Сто третья сессия

Правила № 46 (устройства непрямого обзора)

**Предложение по поправкам к Правилам № 46
(устройства непрямого обзора)**

**Представлено экспертом от Международной организации
предприятий автомобильной промышленности***

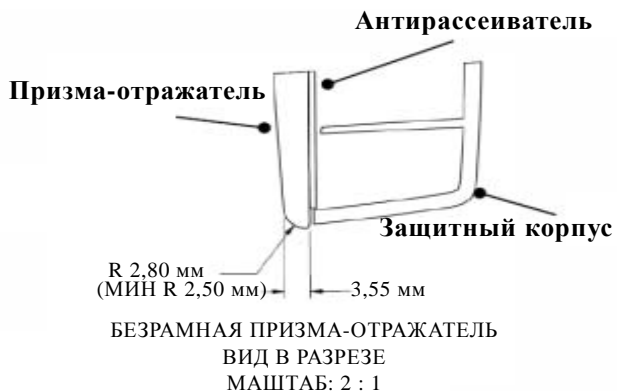
2. По сравнению с призмами-отражателями и электрохроматическими стеклами технология безрамных зеркал повышает общую прочность стекла и не влияет на коэффициент зеркального отражения, а отсутствие рамки вокруг стекла никоим образом не влияет на качество выполнения водительских функций. Светонепроницаемость контура безрамного зеркала обеспечивается посредством выравнивания предела защитного корпуса; свет отражается только зеркалом с плоской поверхностью.

**Конструкция стандартного
призматического зеркала
(в разрезе)**

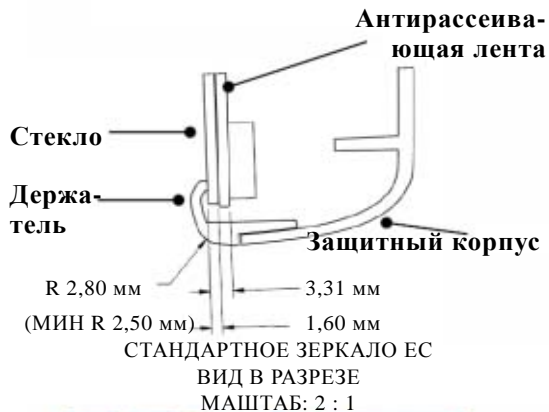
1. В настоящее время технический прогресс позволяет использовать внутренние зеркала заднего вида нового поколения без защитного корпуса или кожуха. Эта новая конструкция позволяет использовать зеркала с меньшими общими размерами (т.е. как по ширине, так и по высоте), обеспечивающие большую зону обзора (ЗО) спереди без ухудшения технических характеристик и с обеспечением требуемой ЗО сзади. К сожалению, нынешний текст Правил № 46 допускает использование только тех конструкций зеркала, которые включают защитный корпус (кожух и т.д.), окружающий контур отражающей поверхности.

4. Положение о том, что отражающая поверхность должна входить в защитный корпус под воздействием силы в 50 Н, не актуально для внутренних зеркал заднего вида, поскольку их конструкция такова, что стекло закрепляется на защитном корпусе. Поэтому МОПАП предлагает разбить пункт 6.1.1.2 на два подпункта, касающиеся а) внешних зеркал заднего вида (классов II–VII) и б) внутренних зеркал заднего вида (класса I).

"6.1.1.2 а) **Внешние зеркала заднего вида (классов II–VII)**

Контур отражающей поверхности **окружается** защитным корпусом (кожухом и т.д.), который по своему периметру во всех точках и во всех направлениях **имеет** значение "с", составляющее не менее 2,5 мм. Если отражающая поверхность выходит за пределы защитного корпуса, то радиус кривой "с" по периметру, выходящему за пределы защитного корпуса, **составляет** не менее 2,5 мм, а отражающая поверхность **входит** в защитный корпус под воздействием силы в 50 Н, прилагаемой к наиболее выступающей точке по отношению к защитному корпусу в горизонтальном направлении, приблизительно параллельно продольной средней плоскости транспортного средства.

б) **Внутренние зеркала заднего вида (класса I)**

В тех случаях, когда контур отражающей поверхности окружен защитным корпусом (кожухом и т.д.), радиус кривой "с" по его периметру во всех точках и во всех направлениях составляет не менее 2,5 мм. В тех случаях, когда контур отражающей поверхности выходит за пределы защитного корпуса, данное требование должно применяться к контуру, выходящему за пределы защитного корпуса".
